# 参考資料等

(原子力規制委員会への事故の調査・分析  
に係る科学的・技術的意見について)

## ○事故の調査・分析に係る科学的・技術的意見(1/6)

## 東電福島事故の真の原因について (第5回進捗報告を考察)

図1 2号機 原子炉圧力の挙動 (平成23年5月解析 図3.2.1.2)

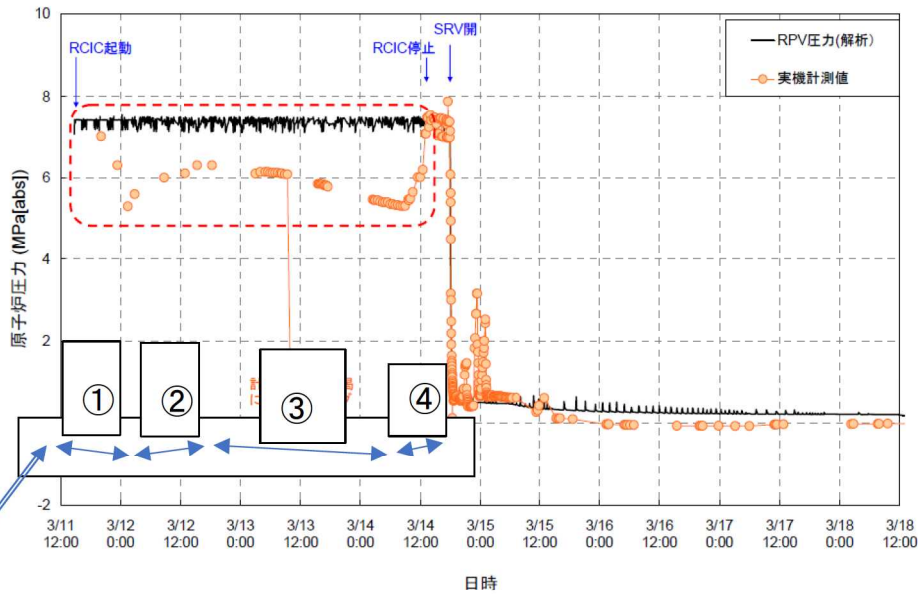
考察結果を図1の枠内に①～④の時間経過に伴う状態変化とともに記載する。①～③までは筆者の考察と添付資料2-6の考えと大きくは違わないが、④については、添付資料2-6の3項「RCICの運転状態」と大きく異なる。この3項では、「何らかの理由で」として4個の仮定（図3の枠内）を想定しているが、蒸気・水の2相流の流動様式を理解すると、これらの仮定をしなくとも実測値に示される変化が生じ得る（考察2参照）と考える。

蒸気・水2相流の流動様式を理解すると、添付資料2-6のような「4つの仮定」（次頁の図3）をすることなく、図1の①～④に示されるように実測値の変化を説明できる。すなわち、原子炉圧力が下がり、格納容器内圧（S/C圧）が上がるとどうなるかという、あるところ（この場合、3/14の9時頃）でタービン動ポンプの蒸気配管内の2相流の様相が変わる可能性がある。典型的な鉛直配管の上昇流の2相流の流動様式は蒸気の流量比率が上がるにつれて、「水単相流、気泡流、フロスフロー（ピストン流ともいい、気泡流と水柱流とが交互に流れる）、環状流（管壁に環状の水流が、中央を蒸気が流れる）、ミスト流（噴霧状の流れ）、蒸気単層流」へと変化していく。今回の場合は水平管や下降流も含む複雑な配管系なので、2相流の流動様式の変化が非常に複雑で予測困難ではあるが定性的には次のことが予想できる。すなわち、この蒸気配管のチョーク点である蒸気加減弁前後で流れは大きく変わり、上流に比べ下流は臨界流近くになるであろう。上流側では、原子炉圧力の低下により減圧沸騰の割合が増え蒸気泡が増え、当初気泡流であった流れがフロスフロー（ピストン流）になる。そうすると配管内の圧損が急増して蒸気流量が急減し、原子炉圧力の急増が生じる。一方、蒸気加減弁下流では当初高速のミスト流であった流れが、蒸気流量が減るにつれ環状流へと変化するであろう。環状流になるとタービンの羽根の外周を水がふさぐことになるので駆動力は極端に落ちてポンプ機能は喪失する。以上の流動様式の変化が複雑に絡み合い原子炉圧力の急上昇になったものと思われる。その場合でも、蒸気流量は急減するものの高温水流は十分に流れるので原子炉から格納容器（S/C）内への放出エネルギーはそれほど影響を受けない。したがって、原子炉圧力は急増するのに、格納容器内圧は急変せずにそのまま上昇していく（原子炉圧力は図1の3/14の9:00頃から3/14の13時半頃まで、格納容器圧力は図2の3/12の0:00ごろから3/14の13時半頃まで）。なお、添付資料2-6の3項ではポンプ機能が喪失しても格納容器圧が上昇続ける（3/14の12:00～13:00）ことを不明事項として今後の検討課題としている。

- ① (3/12の0:00以前) タービン動ポンプは無制御のまま加減弁が全開。流量増により原子炉内は過冷却され、原子炉圧力は低下。
- ② (0:00~18:00) 安定した二相流確立。原子炉内過冷却水が崩壊熱で徐々に飽和状態に戻り、原子炉圧力は上昇。
- ③ (3/12の18:00~3/14の9:00) 温度成層化で炉心注水は一定低温のS/C水だが、時間経過による崩壊熱減少に伴い原子炉圧力低下。一方格納容器内圧はタービン排気蒸気により上昇を継続。
- ④ (3/14の9:00~13:00) タービン蒸気配管内の二相流の様相が変化(加減弁下流では気泡流からフロス流へ、上流ではミスト流から環状流へ)。配管内圧損が急増し、蒸気流量が急減し、原子炉圧力が急増。ポンプ回転数低下。一方、格納容器内圧は高温水流は継続してS/Cへ流れるので上昇を継続。格納容器内圧は図2参照(3/14の13時RCIC弁の手動停止までで圧力上昇は継続)。

図3 原子炉圧力の時間変化(拡大図)

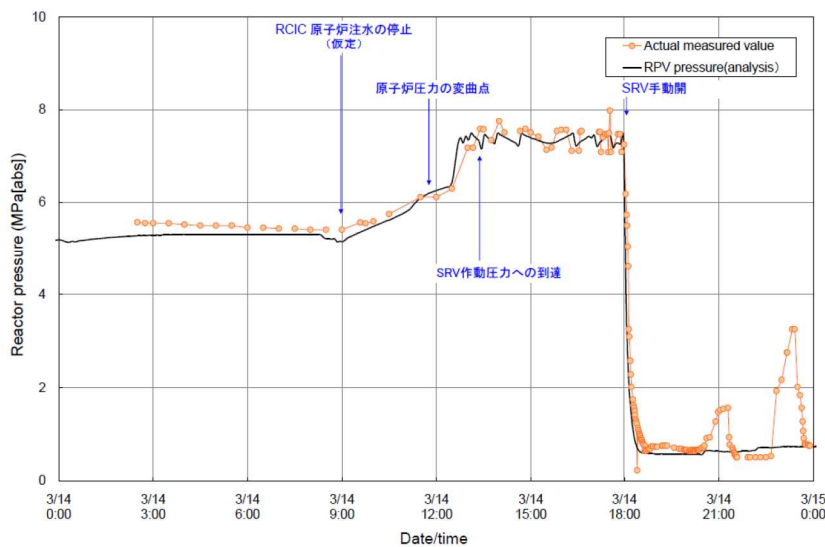
資料2-6では、下記仮説を置くも格納容器圧減少が12時ではなく13時からなのは説明不可(図2,3参照)と記載。

- 1) 9時頃炉心注水停止するもタービンへの蒸気供給継続
- 2) 11時30分頃注水再開
- 3) 12時頃RCICトリップ、蒸気供給も停止
- 4) 注水も蒸気供給もない状態で原子炉圧上昇。

図2 2号機 格納容器圧力の挙動 (平成23年5月解析 図3.2.2.3)

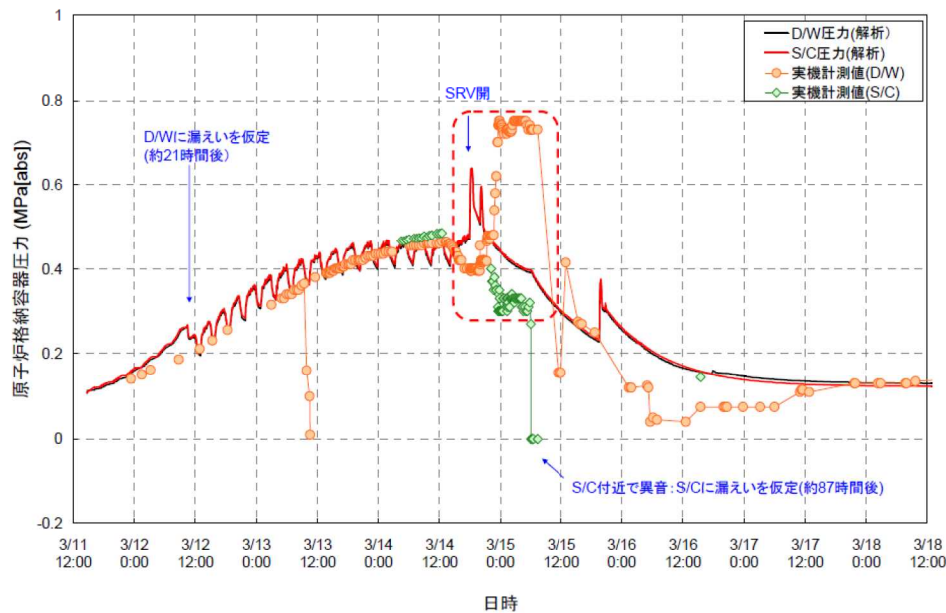
その後、「原子炉水位の低下から、運転員は3月14日の13時25分にRCIC運転停止を判断した」とあり、RCICを手動閉止（排気弁閉）している。そうすると蒸気や高温水流も止まるので格納容器圧は格納容器壁面等のヒートシンクにより急減する（図2の3/14の13時半ごろから3/14の18:00頃まで）。この減圧程度より見てヒートシンク量がかなり大きいことが分かるのは注目に値する。

その後ADS弁を開く（3/14の18:00頃）とS/C内に蒸気が流入するので格納容器の減圧は止まり約0.4MPaで一定となる（図2の3/14の18:00頃以降からD/WとS/Cの圧力が上下二つに分かれる前まで）。3/14の18:00過ぎに海水注入開始、直後に炉心内で炉心損傷・ジルカロイ・水反応が生じ大量の高温水素が発生し、D/W内圧は急上昇する。なお、S/C圧計は考察5に示すように故障したようである。

図7 RCICタービン排気圧力とPCV圧力の推移

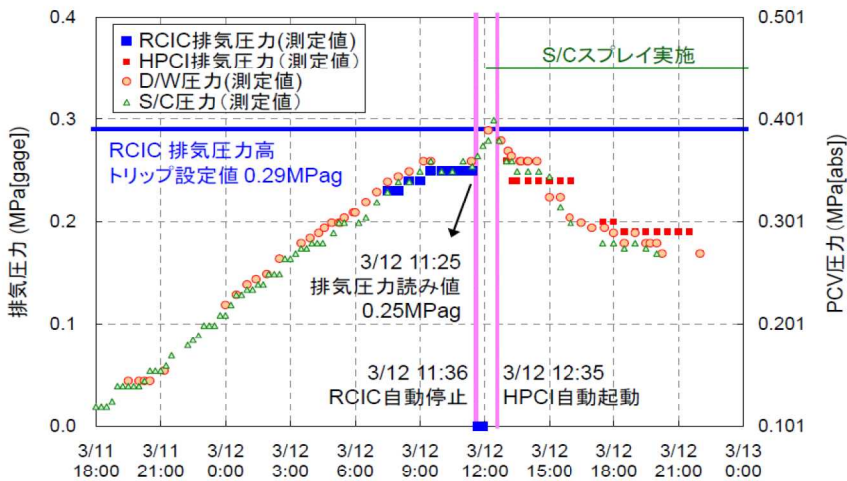
HPCI 排気圧力は、S/C スプレー (水源は復水貯蔵タンク) が継続されているので 3/12 の 18:00 以降はほぼ 0.3MPa (abs) に維持されている。3/12 の 22:00 以降の表示が消えている期間も S/C スプレーは継続されているのでこの値が維持されていると考えられる。  
 —> 排気圧が一定なので、ポンプ流量は原子炉圧に依存する。

図4 3号機 原子炉圧力変化 (今回解析結果)

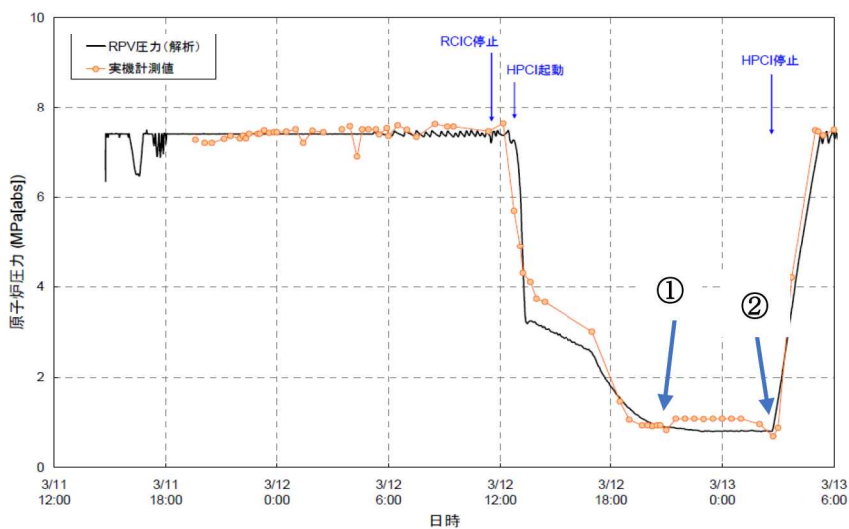
3/12の20:36の水位表示喪失後、流量設定値を若干上げた時、炉心注入量が少し上がりその分炉心圧が下がった（図4の①）。炉心圧が下がるとS/C圧との差圧が減少しタービン駆動力が落ち、ポンプ流量が下がり、炉心注水が減り、炉心圧が上昇した。実測値で5～6時間原子炉圧力が高めに維持されているのは、流量設定値を上げたのに原子炉圧が上がったのでバイパス流（テストラインから復水貯蔵タンクへの循環流）が増え、炉心注水流が減少したことを意味する（システム体系自体、減少した流量が安定流量となっていた）。そのために炉心水位は減少し続け、5～6時間経過すると燃料上部が露出するようになった。そうすると一部が過熱蒸気（崩壊熱の一部が消費される）となりその分炉心圧が下がり（図4の②）、S/Cとの差圧が減少し、タービン回転数が減少し、ますます炉心注水量が減っていった。

S/C スプレーは 3/12 の 12:06 より 3/13 の 3:05 まで継続  
 3/12 の 20:36 水位表示喪失後、運転員は流量設定を少し大きめに設定。左図①に示すようにその直後少し圧力が下がるがすぐ上がり、高めに推移。3/13 の 2 時頃から低下しはじめ、HPCI 停止直前②で最下値。HPCI 停止は 3/13 の 02:42。直後に圧急増。

図 1-3 1号機 格納容器圧力変化

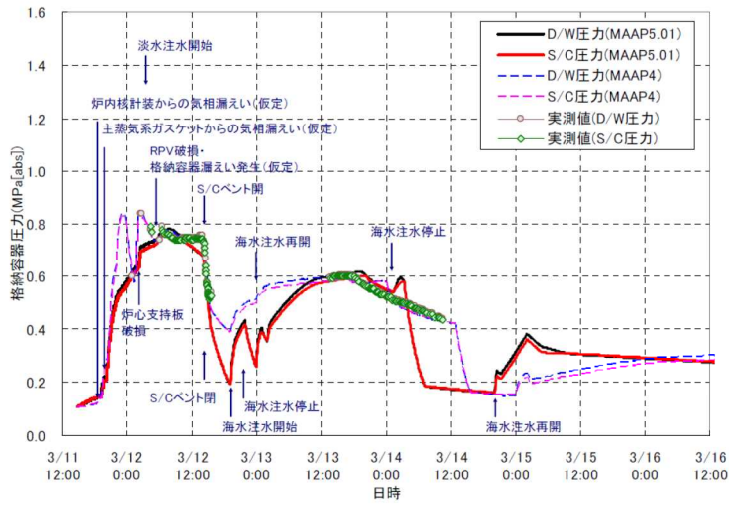
主蒸気逃がし安全弁（SRV：図7）は高温状態で機能維持できるであろうか。1号機は津波来襲の3/11の15時半以降IC系が閉じられ、崩壊熱で原子炉内水はすべて約7MPaに設定されたSRV経由で蒸発した。高温蒸気はせいぜい300~400℃程度であったろうが、反応で発生した水素ガスになると数百度から1000℃を超えるものもあったと考えられる。そうすると、SRVのバネ力が、高温（主として弁座等からの熱伝導による）になりそのために低下したことは十分に考えられる。そう考えると、3/11の20時に7MPaあった原子炉圧力（実測値）が3/12の02:45に0.9MPaまで下がっていて、一方格納容器圧力（実測値）は図1-3に示されるように3/12の01:05に0.6MPaに、02:30には0.84MPaまで上昇しており、原子炉圧力とほとんど同じになっていた。この時点で、SRVの閉弁機能（バネ力）はほとんどなくなっていたと考えられ、水素ガスはS/C水経由（揮発性FPは除去）でD/Wへ流れていたと思われる。

図 12 3号機の格納容器圧力の変化(3月13日6時から3月14日12時)

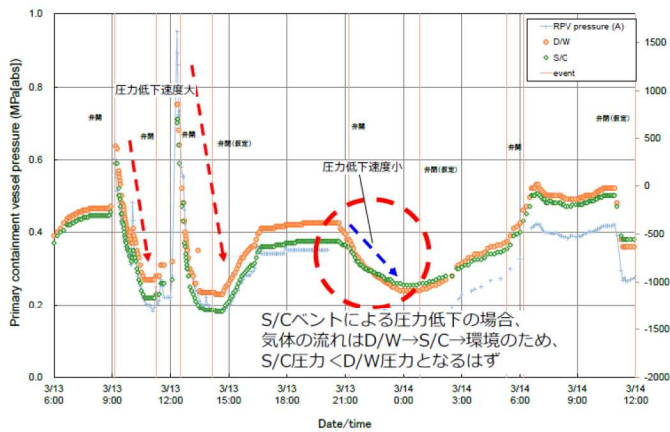
そこで、データが充実している3号機の格納容器内圧変化（図12,13）について、実測値のみを忠実に評価分析し、次のような考察を行った。この分析結果は3号機のみならず1,2号機にも適応でき、その結果東電の格納容器内圧変化の「未説明事項」をすべて無理なく説明できた。

②格納容器圧力上昇（3/13の14:30～、3/14の00:00～、3/14の12:00～）は、水素発生が活発になったことが主要因と考えられる。上昇途中で圧力に屈曲しているところ（3/13の16:30～と3/14の07:00～）があるが、これは格納容器上蓋が圧力に比例して開いたからであろう。大口径の上蓋からの漏洩は微小隙間の増減に大きく依存し、それは上蓋自重と締付けボルトの熱伸びと圧力による変位に依存する。上蓋隙間が狭い時は、流れは層流で流量はほぼ圧力に1次比例だが、少し開くと乱流となり隙間の2乗に比例するようになる。したがって、圧力曲線が屈曲部（3/13の16:30～21:00）は層流で、水平部（3/14の07:00～11:00）は乱流と推察できる。水平部前後の上昇・急減圧現象は、1,2,3号機共通なので<考察7>で詳述する。また、機器搬入口からの漏洩も考えられるが、内圧上昇は隙間を閉じる方向に働くのでここからの漏洩量は限定的であろう（4号機水素爆発には影響）。

図 13 3号機の格納容器圧力の変化(3月14日9時から3月15日12時)

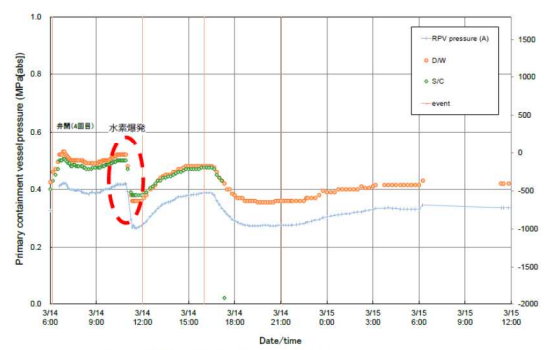
③格納容器圧力下降（3/14の11:00～と3/14の16:30～）は、ヒートシンクと漏洩は継続しているのに、水素発生量が減少ないしは停止したからであろう。ベント弁開閉と圧力上昇・下降とはあまり一致してない（添付資料3-8）とのことなのでベント弁による減圧効果は低いものと思われる。

図 2 CAMS による測定結果

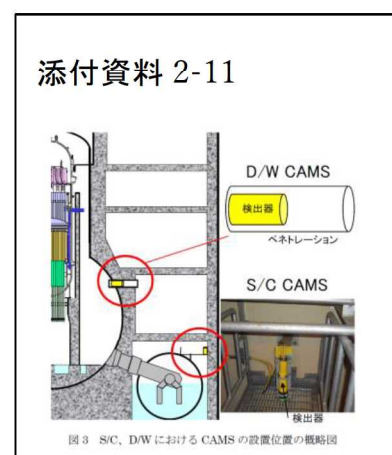
2号機のD/Wの格納容器雰囲気モニタ(CAMS)測定値(前頁の図2)を見ると、①、②、⑤において変化がみられる。3/14の15時以前ではほぼゼロなのに、①の15時位から23時半ごろにかけて上昇して、3/15の零時直前から急増している(格納容器圧急上昇時期と一致)。水に溶けない短寿命の希ガスは既に減衰しており、長寿命の希ガスは全量放出しても1Sv/h以下(添付資料2-11による)なので、この①の期間にS/C水位が蒸気出口より下がってきて(考察8参照)、水浄化機能が減少し、水に溶ける揮発性のFP(よう素、セシウム、テルル)も出始め、20Sv/hへと上昇したと考えられる。しかしながら当初は運転中に発生した気体主体で、燃料隙間に溜まっていたものが高熱で膨張し、ジルカロイの酸化被膜を突き破り放出されたもので、②、④の期間は20から60Sv/h程度が維持された(この時期、格納容器圧は高圧が維持されジルカロイ水反応は継続。後半に反応が急減し急減圧した)。その後溶融が進み、溶融燃料・混合物からもFPが出始め、⑤の時点では40から138Sv/hへと増加した(この時期、格納容器圧は再上昇)。

なお、途中の3/15の06時の③点において、60から40Sv/hへと急減している。これは丁度S/Cで破損(小孔貫通)が発生した時期(考察8参照)であり、炉心で発生したFPがS/Cから真空破壊弁経由D/Wへと流れていたものが、一部S/Cから小孔経由で分岐放出されたために急減したと思われる。その後は分岐後のCAMS(D/W)結果なので、分岐前の値を類推してみる:小孔発生時の分岐比率(60:40)がそのまま変わらなると仮定すると、⑤の時点では60Sv/hでその後200(=138×(60/40))Sv/h程度まで上昇したと推定できる。

図 2-3 2号機 格納容器圧力変化

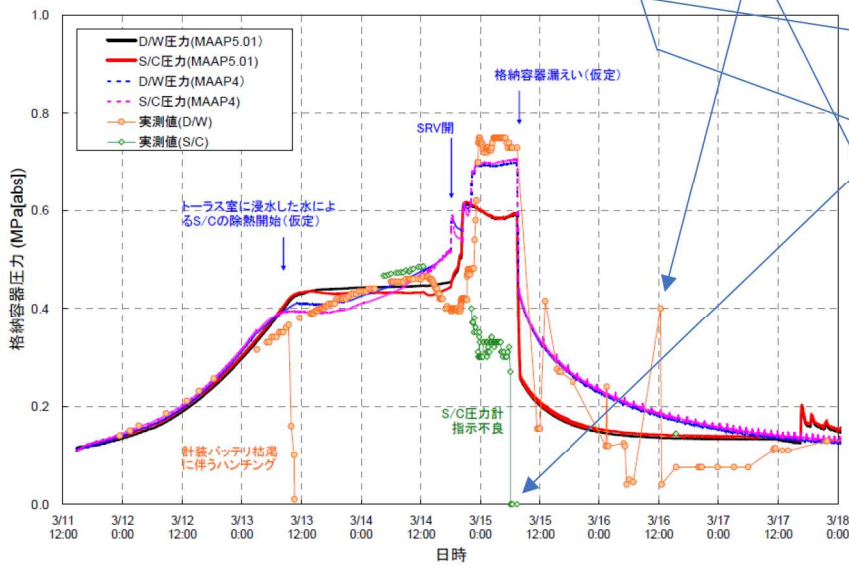
その条件でデータを調べた結果、2号機については図2-3に示されるように格納容器圧が3/16の12:00に急上昇しており、正門前放射能レベルも上昇している（しかしながら、CAMSの計測値に変化が見られないという疑問もあり、格納容器圧力データも公開データによっては3/16の12:00に圧力上昇データが載っていないものもあるという疑問もある）。一方、東電・第5回進捗報告ではCAMS結果より3/15の12:00から圧力上昇とCAMS上昇値と一致している

**2号機原子炉容器 (RPV) 貫通 (推定)**  
 (3/16の12:00に圧力急上昇)

①高温の燃料・炉心構造材 (ステンレス等) が溶融落下し、D/W 下部凝縮水に接触、大量の蒸気発生。すぐに冷却され凝縮後急減圧。

②正門前の放射能レベル上昇。RPV 下部滞流水による水浄化が無くなり、直接D/W 上蓋隙間等から放出されたことによる。
